**CONTROLE DE BON  
FONCTIONNEMENT DE  
L'ASSAINISSEMENT NON  
COLLECTIF DU  
26/06/2019**

<b>Numéro du Dossier</b>	<b>ANC-2019-64299-010004</b>		
<b>Commune :</b>	LACOMMANDE		
<b>Cadastre :</b>	A65		
<b>Adresse Terrain :</b>	211 Route de la Commanderie 64360 LACOMMANDE		
<b>Propriétaire :</b>	Monsieur SARTHOU Francis 21 Avenue du 18 juin 1940 92500 RUEIL-MALMAISON Tel : 0547927032		
<b>Contact local</b>	Monsieur SARTHOU Francis Tel : 0782780444		
<b>Surface Terrain :</b>	2000 m <sup>2</sup>	<b>Année de réalisation ou modification assainissement :</b> 1900	
<b>Type d'habitation</b>	<b>Type de résidence : Secondaire-Locative</b>		
<b>Nombre de logement(s) :</b>	<b>Nombre de pièces principales :</b> 13	<b>Nombre d'occupant(s) :</b>	<b>Nombre d'occupant(s) Temporaire(s) :</b> 6

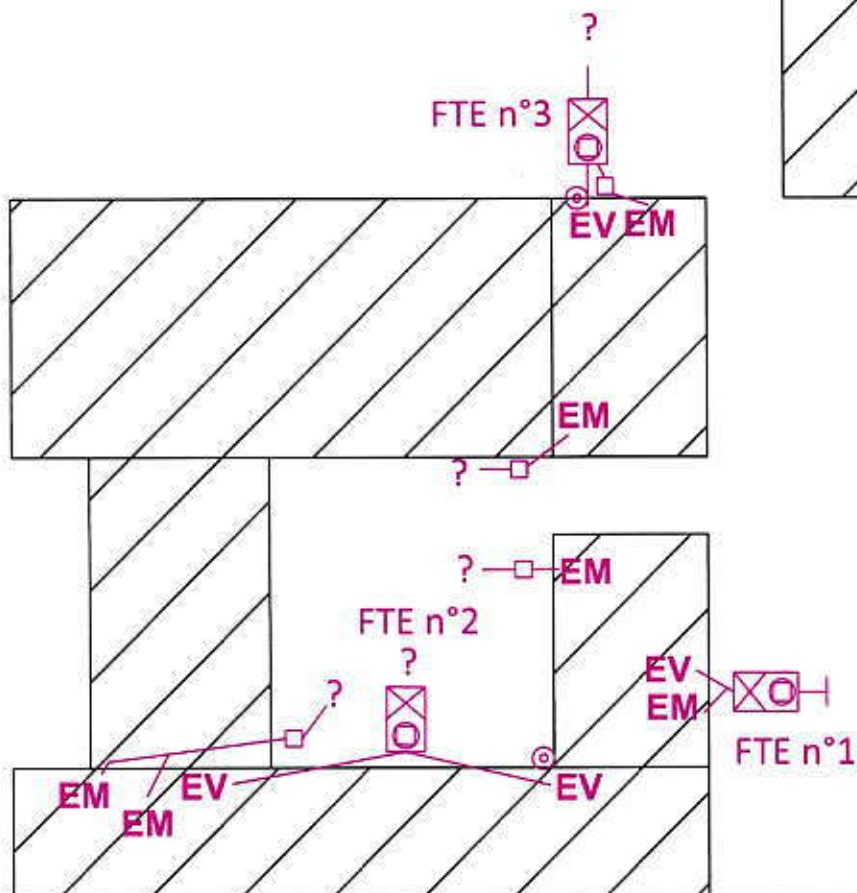
<b>Observations PRE-TRAITEMENT</b>	Volume des fosses toutes eaux non vérifiables Résurgence de la fosse n°1 au niveau du jardinet
--	---

<b>Observations VENTILATION</b>	Ventilation connectée sur les arrivées des WC en Ø40
-------------------------------------	--

<b>Observations PRECONISATION</b>	Mesure de boue non effectuée sur les 3 fosses. fosse n°1 remplie, fosse n°2 et fosse n°3 inaccessibles
-----------------------------------	--

<b>Localisation du Dispositif</b>	Hors zone à enjeu
<b>Constat sur l'installation</b>	Incomplète
<b>Danger pour la santé des personnes</b>	Aucun
<b>Conclusion</b>	Installation non conforme, nécessitant des travaux obligatoires. Dans le cadre d'une vente, au plus tard dans un délai d'un an après signature de l'acte de vente.

**Fosses à vidanger avant tout travaux de raccordement**  
La parcelle doit être raccordée au réseau d'assainissement collectif présent sur la commune
